14/02/2019

RN147

Créneau de dépassement entre Limoges et Bellac

Aménagement d'un
créneau de dépassement
entre Limoges et Bellac

ACCIDENTALITÉ ROUTIÈRE SUR LA RN147 DE 2010 À 2017 ENTRE CHAMBORÊT ET BELLAC

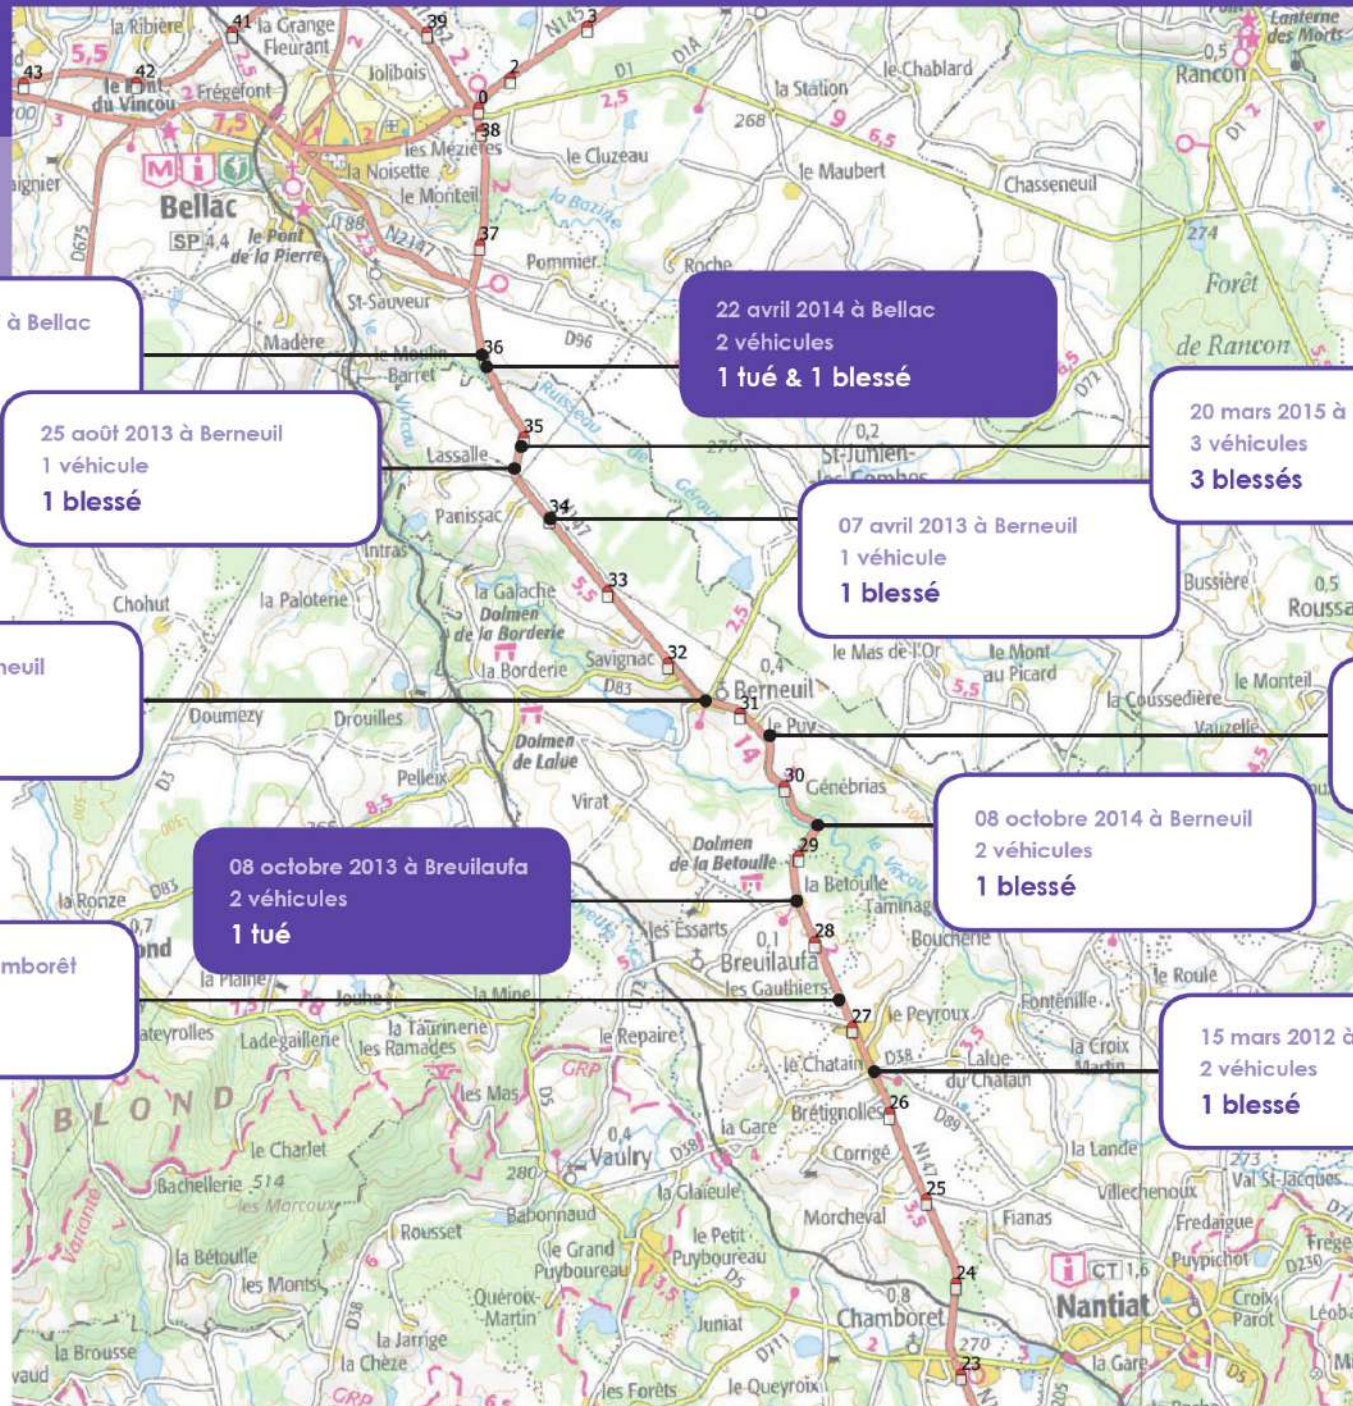
- Quelques personnes sont **opposées à tout projet** de créneau de dépassement.
- D'autres proposent de réaliser un **créneau à 3 voies** avec dépassement en montée.
- Il est aussi suggéré d'utiliser les crédits pour supprimer des virages dangereux.

Sur un créneau à 3 voies, la vitesse est limitée à 90 km/h et les possibilités de dépassement plus réduites.

La suppression des virages est onéreuse (ouvrages d'art) et non compatible avec l'enveloppe du CPER pour cette opération.

Nota : Tous les accidents ne sont pas dans les zones en virage.

- Si on avait un créneau 2+1 voies au niveau des Brégères

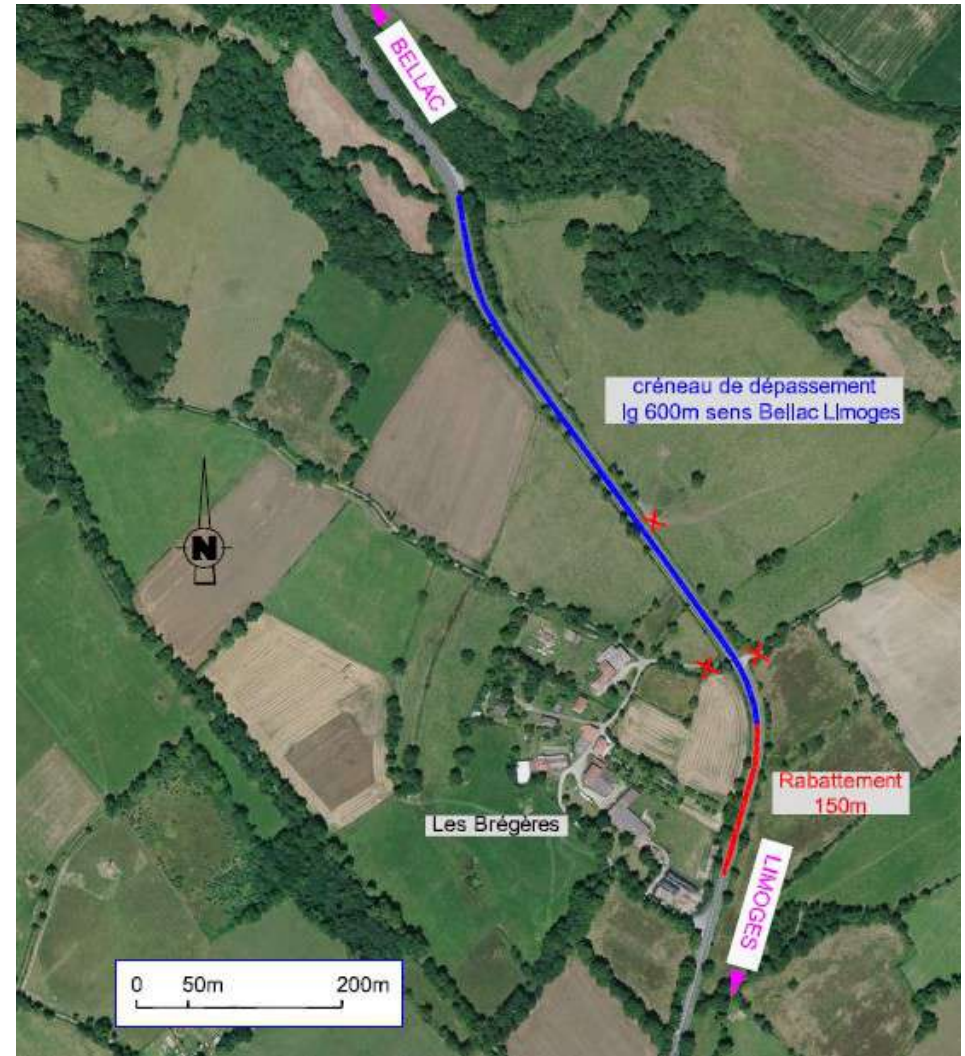
Problèmes d'accès riverains
aux champs (3 entrées identifiées)
> obligation de partir sur Bellac
(ligne continue)

Devenir de la RN 147 actuelle

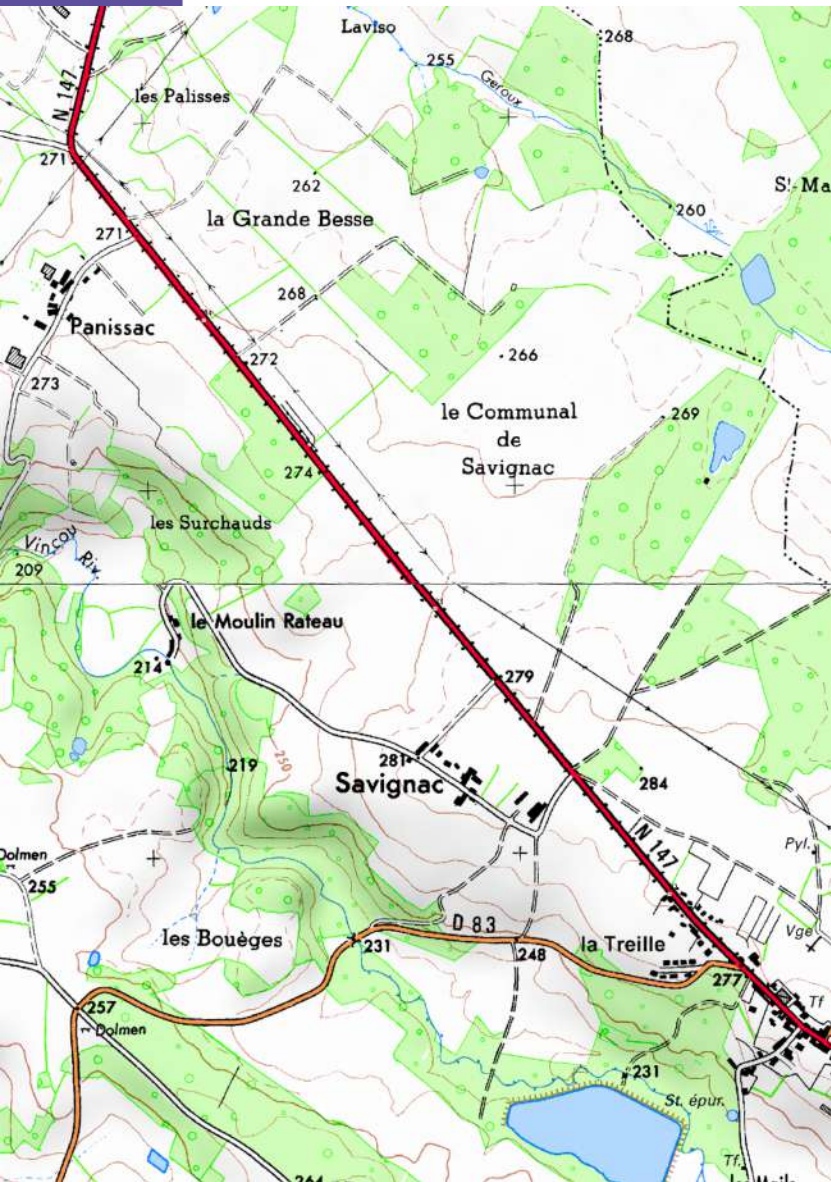
- En tant que **voie de rétablissement**, la RN 147 suscite deux positions :
 - réduire la largeur pour retrouver du foncier agricole et permettre une meilleure insertion paysagère ;
 - conserver la largeur pour le passage des engins.

Ce point sera à examiner avant l'enquête d'utilité publique avec le futur gestionnaire de la RN 147 déclassée.

Variante à Berneuil

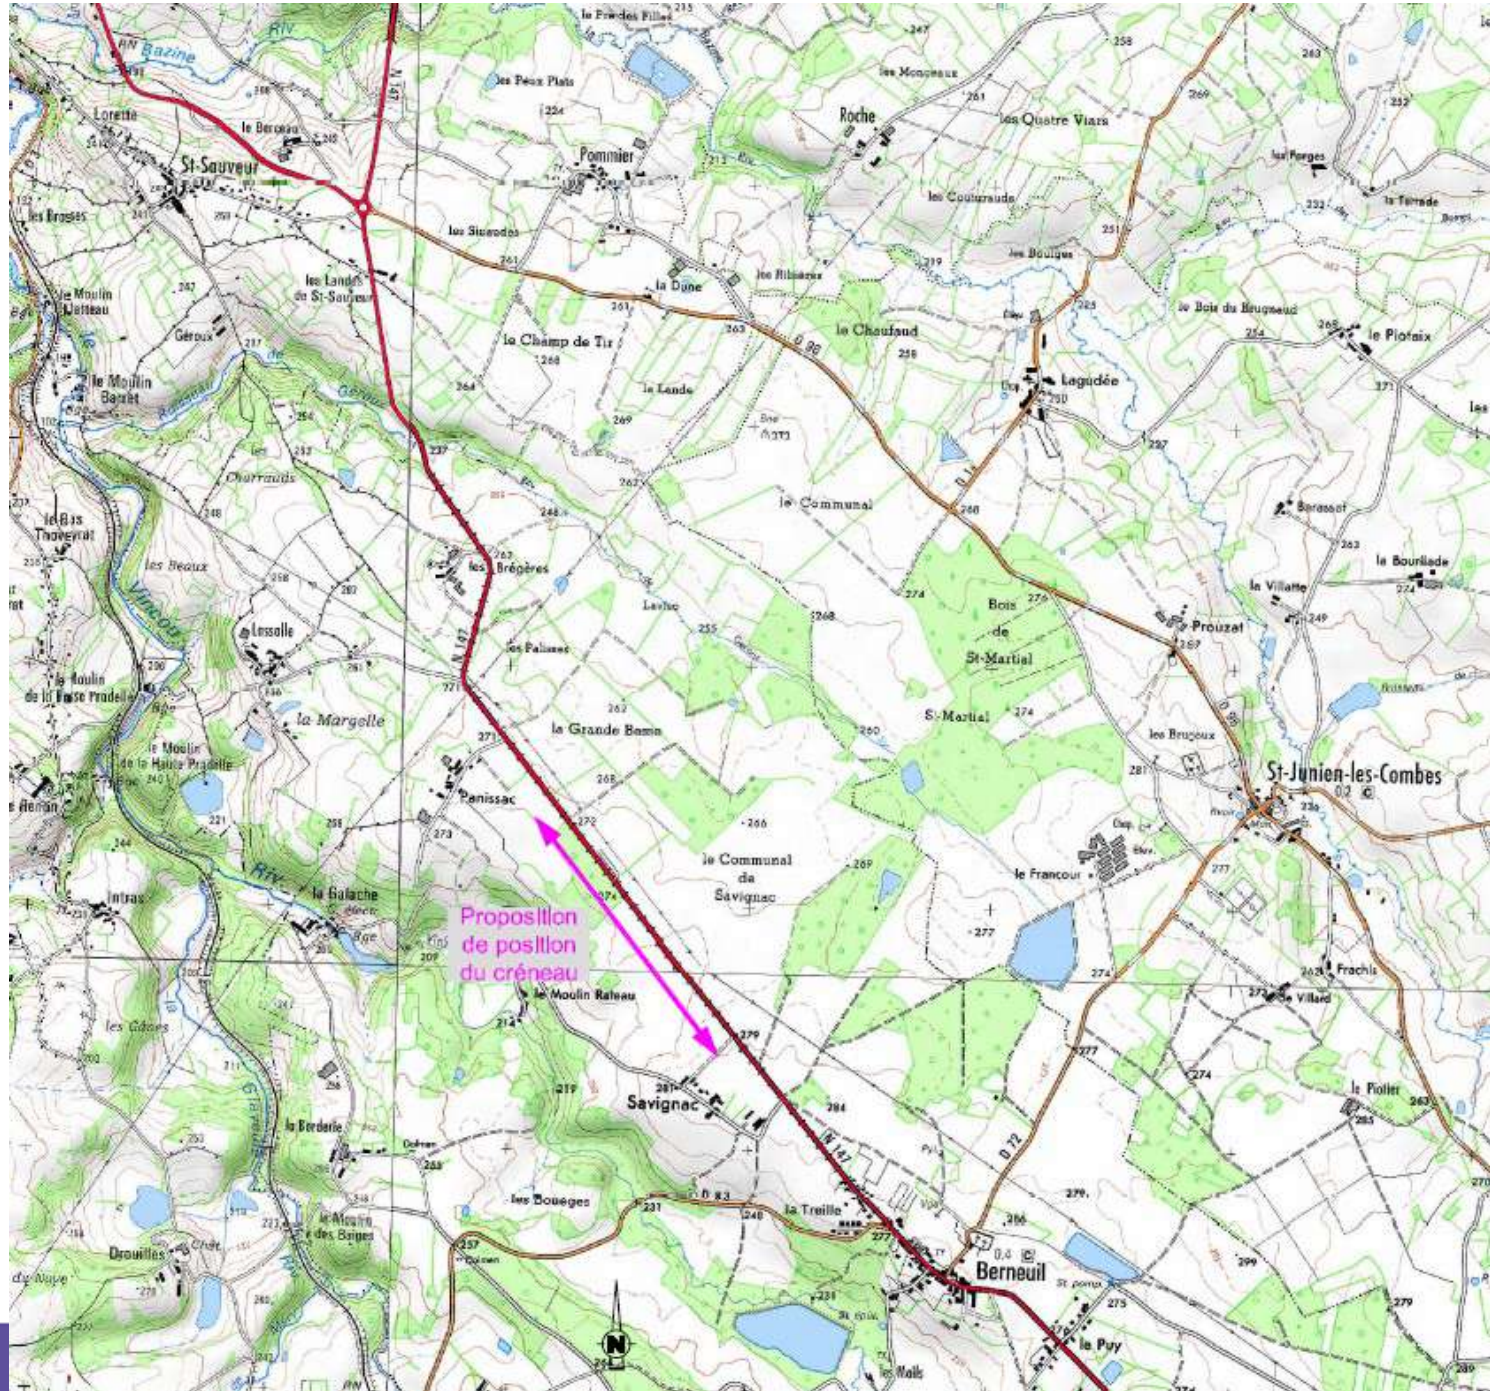
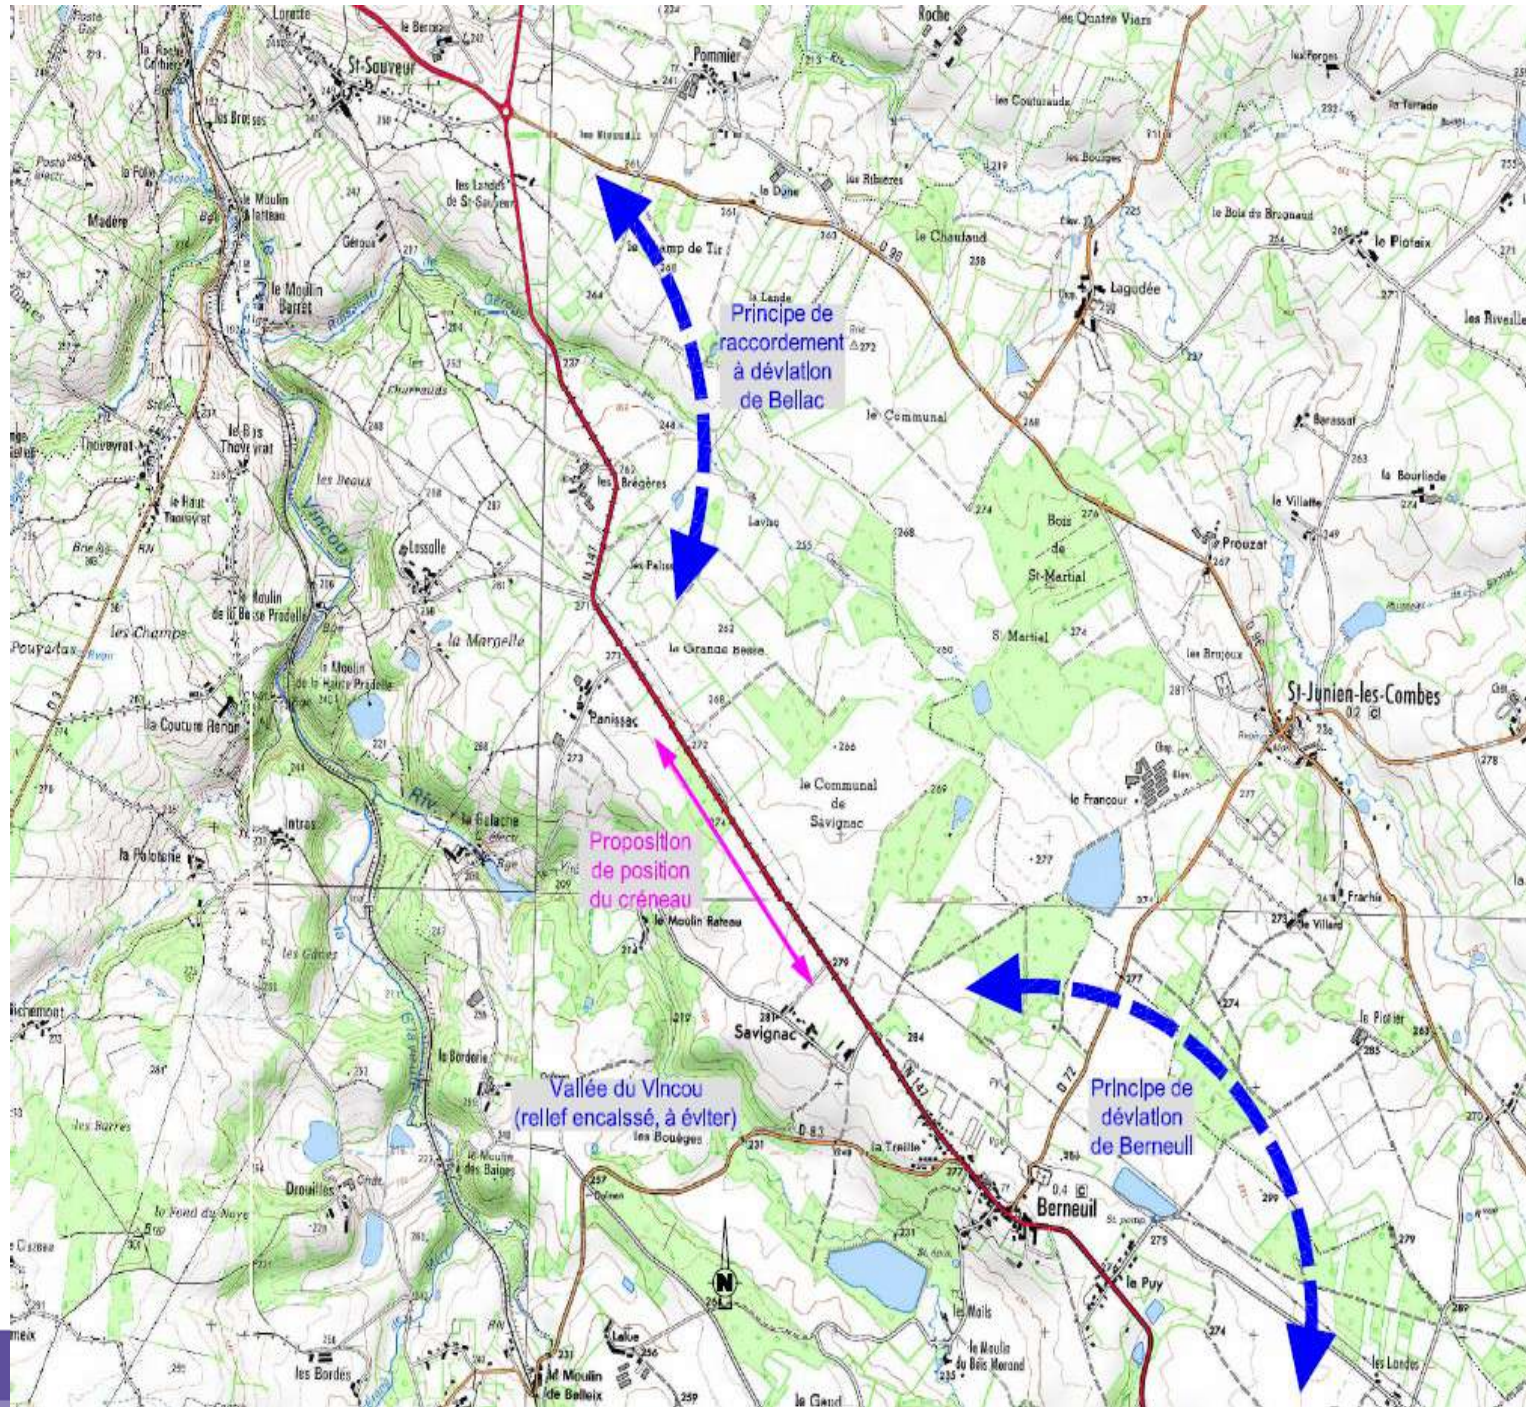
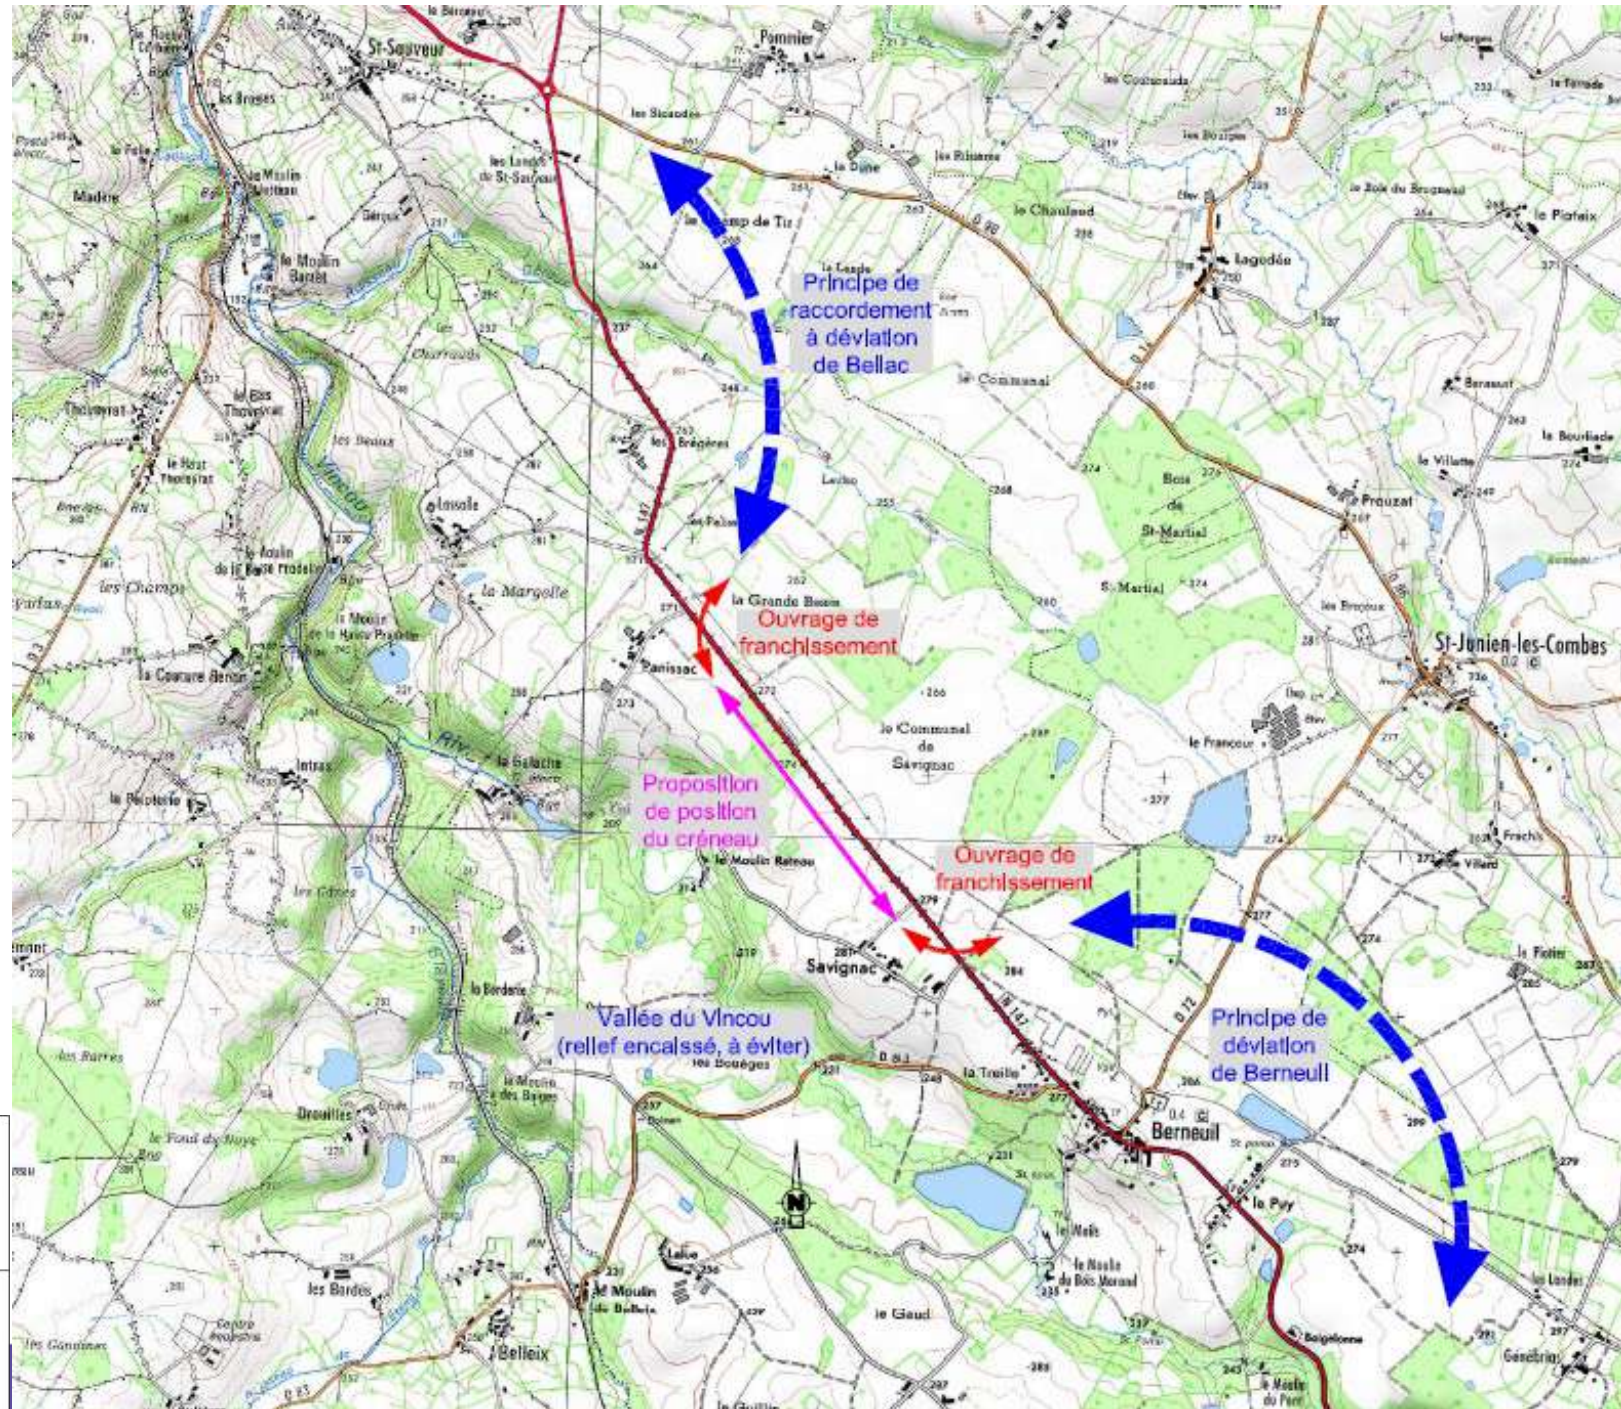
- Du point de vue des déplacements et de la sécurité, la variante 3 « créneau distinct » paraît plus adaptée.
- Du point de vue agricole, une nouvelle proposition a émergé : un créneau distinct à l'Ouest avec utilisation de la RN actuelle pour les dessertes agricoles serait plus pratique pour les exploitants.

La présence d'un rétablissement à l'est du créneau à 2x2 voies pourrait remettre en cause sa compatibilité avec un projet Poitiers-Limoges.
